# Ishøj Fællesantenne

**TILSTANDSRAPPORT**

**August 2017**

**BRIX & KAMP** A/S  
RÅDGIVENDE INGENIØRER

183-003-007\_007/008D3

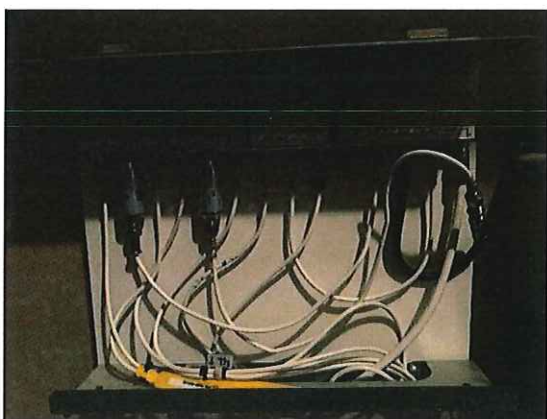
- Alle kabler er ikke opmærket
- Fordeler er ikke fastgjort
- Rodet montering
- Manglende opmærkning på 230V
- Fordeler er ikke samme type som anført i dokumentationen
- Der er ikke overensstemmelse imellem udgangsniveau angivet i dokumentationen, iforhold til niveau anført på forstærkerkort

183-003-007\_007D3

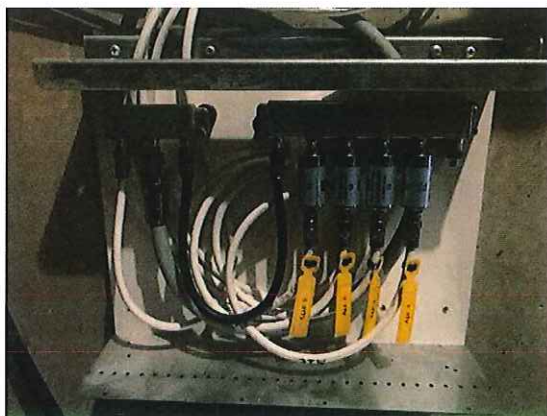
- Alle stikledninger er ikke opmærket
- Kabel/stikledninger er ikke aflastet
- Fordelere er ikke samme type som anført i dokumentationen
- Det er uhensigtsmæssigt at anvende SAT mini kabel som sløjfe imellem fordelere
- Placering fremgår ikke af situationsplan

183-003-007\_007D3

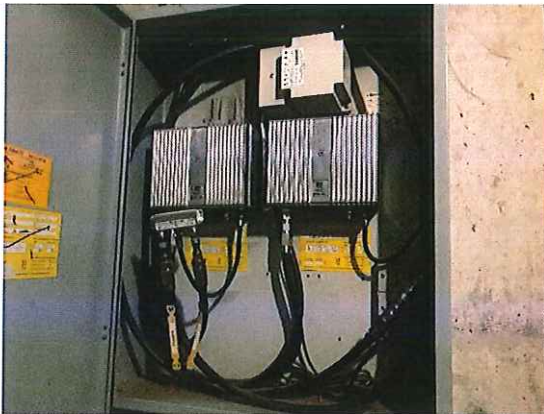
- Kabel/stikledninger er ikke aflastet
- Placering fremgår ikke af situationsplan

183-003-008\_003/004D3

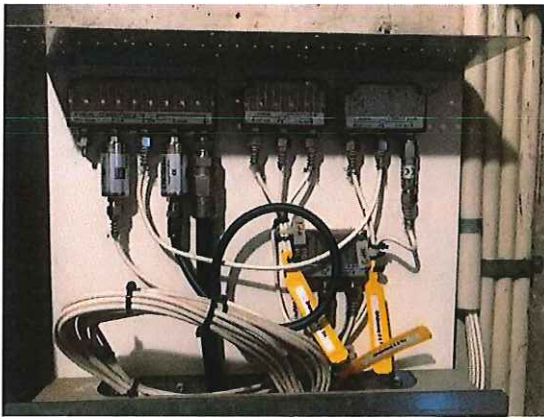
- Alle kabler er ikke opmærket
- Fordeler er ikke fastgjort
- Fordeler fremgår ikke af dokumentationen
- Rodet montering
- Manglende opmærkning på 230V

183-003-008\_003D3

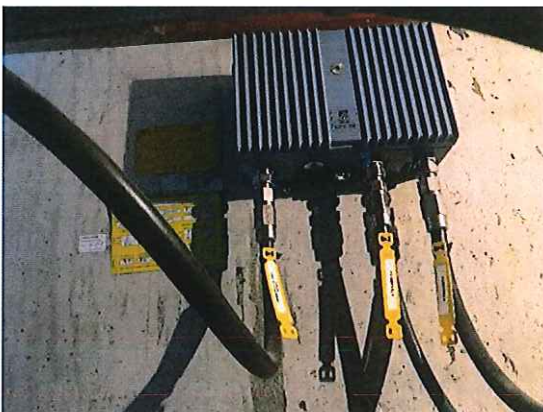
- Længde på kabel fra forstærker til fordeler er ikke anført korrekt i dokumentationen
- Kabel/stikledninger er ikke aflastet
- Placering fremgår ikke af situationsplan

183-003-008\_D0.012

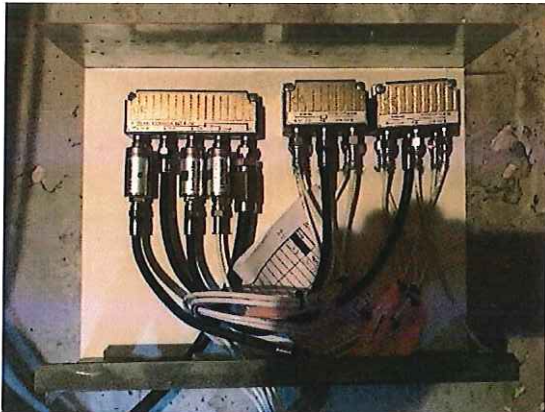
- Kabler er ikke aflastet
- Der er ikke overensstemmelse imellem udgangsniveau angivet i dokumentationen, iforhold til niveau anført på forstærkerkort
- Der er ikke overensstemmelse imellem kabeltyper angivet i dokumentationen og dem der er anvendt

183-003-008\_003D3

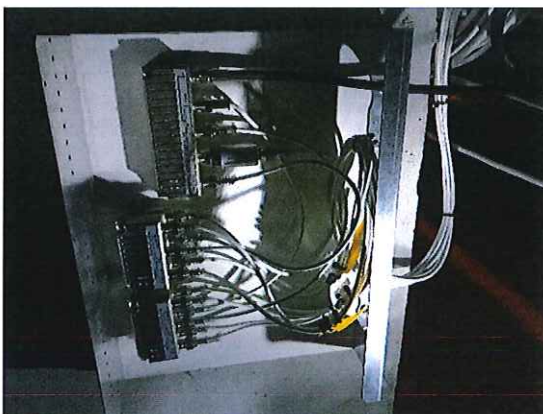
- Fordeler er ikke samme type som anført i dokumentationen
- Kabel/stikledninger er ikke aflastet
- Monteringsplade er ikke fastgjort
- Placering fremgår ikke af situationsplan

183-003-008\_003D3

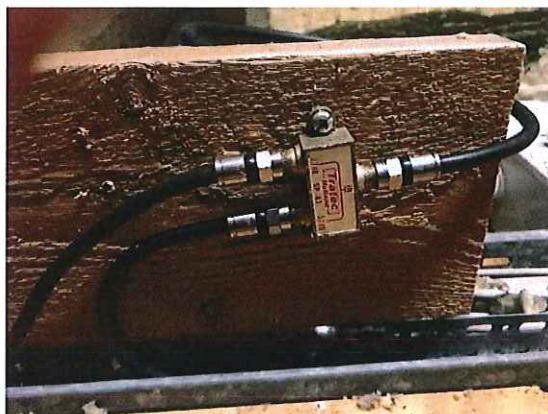
- Fordeler og stik er af ældre type som burde være skiftet
- Stik på stikledninger er af ældre type, som burde være skiftet
- Kabel/stikledninger er ikke aflastet
- Monteringsplade er ikke fastgjort
- Placering fremgår ikke af situationsplan

183-003-008\_003D3

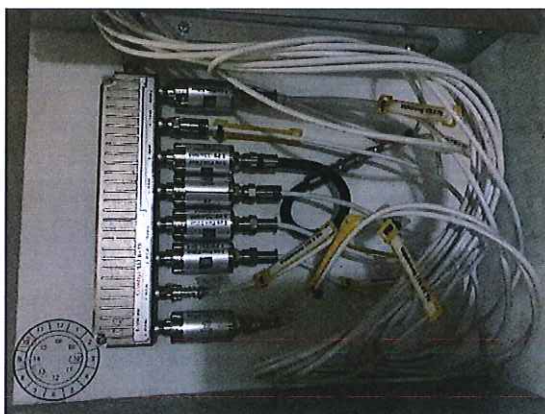
- Fordeler og stik er af ældre type som burde være skiftet
- Kabel/stikledninger er ikke aflastet
- Monteringsplade er ikke fastgjort
- Placering fremgår ikke af situationsplan

183-004-003\_002D3

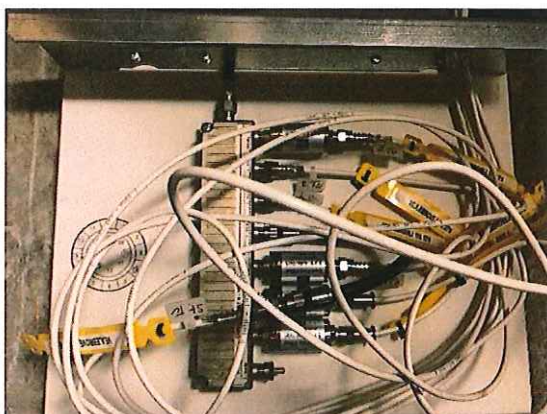
- Kabler er ikke aflastet
- Fordeler er ikke fastgjort og burde placeres i skab / montageplade
- Placering fremgår ikke af situationsplan

183-004-003\_002D3

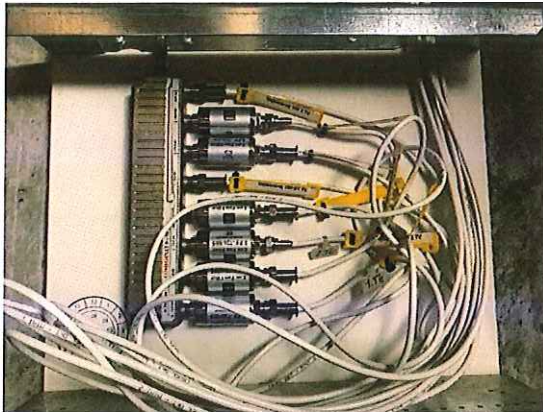
- Kabler er ikke aflastet
- Rodet montering
- Placering fremgår ikke af situationsplan

183-003-005\_005D3

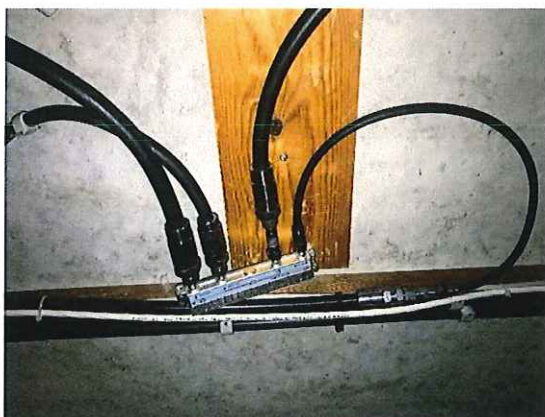
- Samling på kabel, der ikke fremgår af dokumentation
- Stik på kabel er ældre type

183-003-005\_005D3

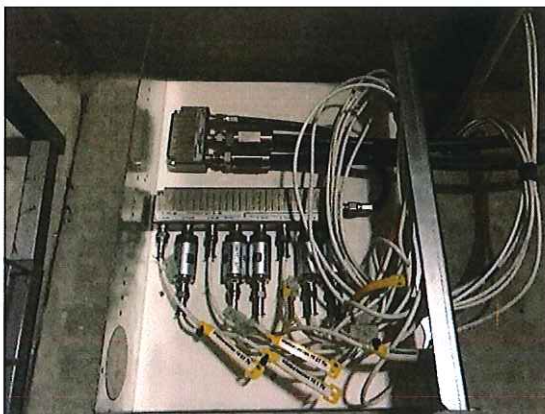
- Kabler er ikke aflastet
- Kabler er ikke opmærket
- Fordeler er ikke fastgjort og burde placeres på montageplade / i skab
- Placering fremgår ikke af situationsplan

183-003-006\_noder + 004D3 / 003D3

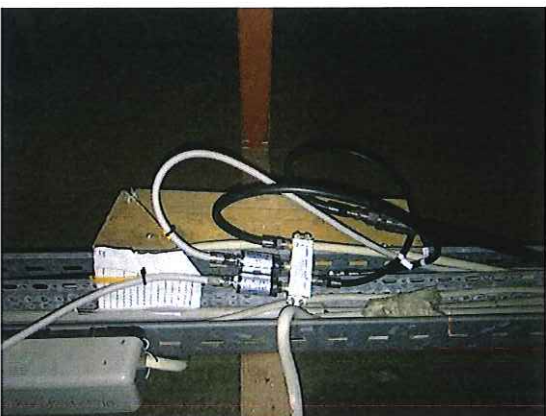
- Der er ikke overensstemmelse imellem udgangsniveau angivet i dokumentationen, iforhold til niveau anført på forstærkerkort
- Type på node fremgår ikke af dokumentationen
- Der mangler tyller om kabler ved indføring i skab
- Kabler er ikke aflastet

183-003-006\_003D3

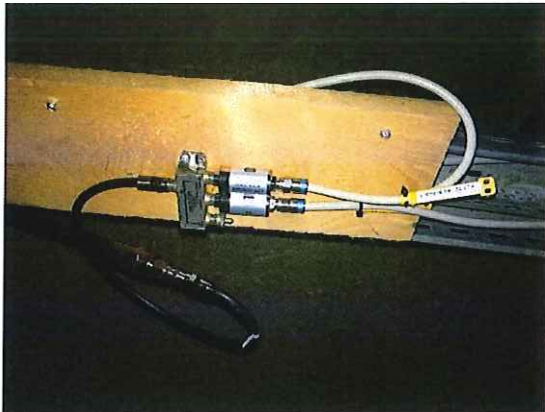
- Kabler er ikke aflastet
- Fordeler og stik er af ældre type som burde være skiftet
- Fordeler er ikke fastgjort og burde placeres på montageplade
- Placering fremgår ikke af situationsplan

183-003-006\_003D3

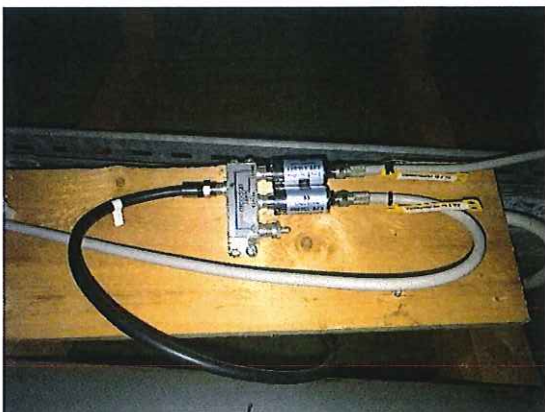
- Kabler er ikke aflastet
- Fordeler og stik er af ældre type som burde være skiftet
- Placering fremgår ikke af situationsplan
- Fordeler er ikke samme type som anført i dokumentationen

183-003-006\_003D3

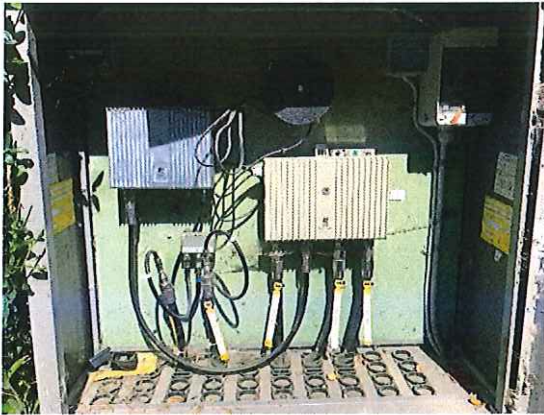
- Kabler er ikke aflastet
- Fordeler og stik er af ældre type som burde være skiftet
- Placering fremgår ikke af situationsplan

183-002-008\_013D3

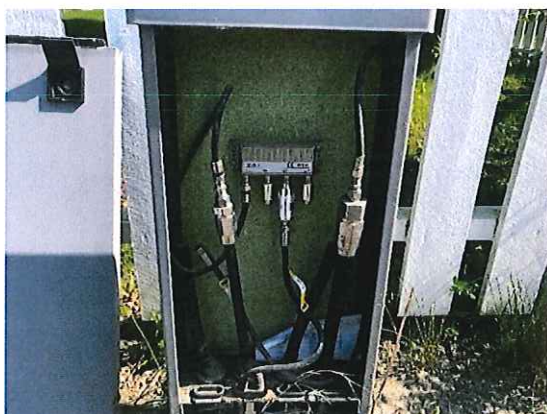
- Forstærker er skiftet til nyere type i 2013, det er ikke tilrettet på diagram
- Der er ikke overensstemmelse imellem udgangsniveau angivet i dokumentationen, iforhold til niveau anført på forstærkerkort

183-002-008\_013D3

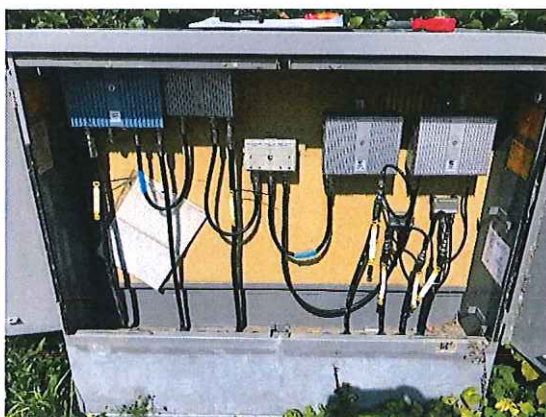
- Fordeler er ikke samme type som anført i dokumentationen

183-002-007\_015D3

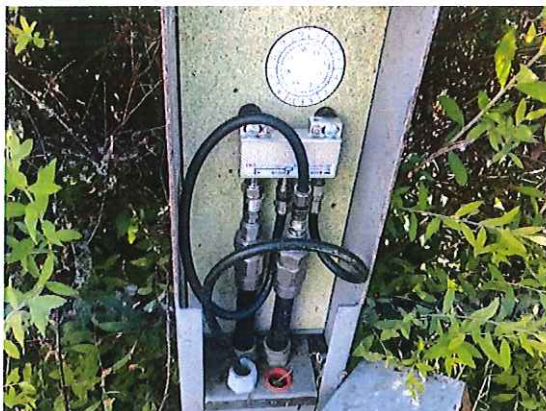
- Stander er ikke samme type som anført i dokumentationen
- Stander er besksdiget/påkørt, bør skiftes
- Stikledning er ikke opmærket

183-002-004\_D0.002

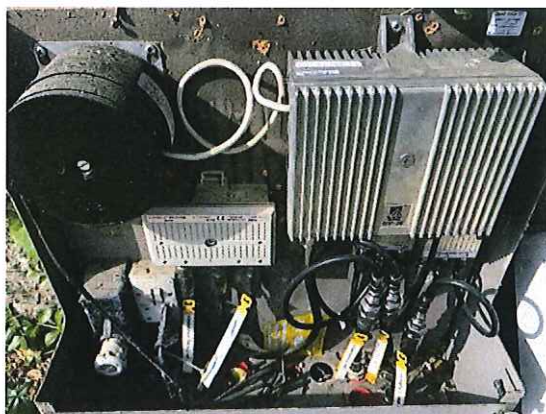
- Forstærker er ikke samme type som anført i dokumentationen
- Fugtspærre og lås på skab er defekt
- Der er ikke overensstemmelse imellem udgangsniveau angivet i dokumentationen, iforhold til niveau anført på forstærkerkort
